## 改善箇所説明図

ダイナミック・スタビリティ・  
コントロールユニット

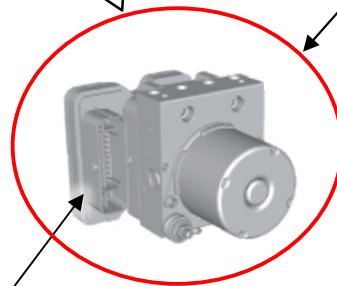
基準不適合発生箇所

ダイナミック・スタビリティ・コントロールユニットにおいて、ヨーレートの特性異常を検知するプログラムが不適切なため、正しく判定できない。そのため、ヨーレートの特性異常が発生しても故障判定できず、TCS<sup>※1</sup>/DSC<sup>※2</sup>作動表示灯が点灯しないおそれがある。

全車両、ダイナミック・スタビリティ・コントロールユニットを対策品に交換する。なお、交換部品の準備に時間を要することから、準備ができ次第、改めて案内する。

識別：車台番号打刻のハイフン後 2 番目の数字上部に黄ペンを塗布する。
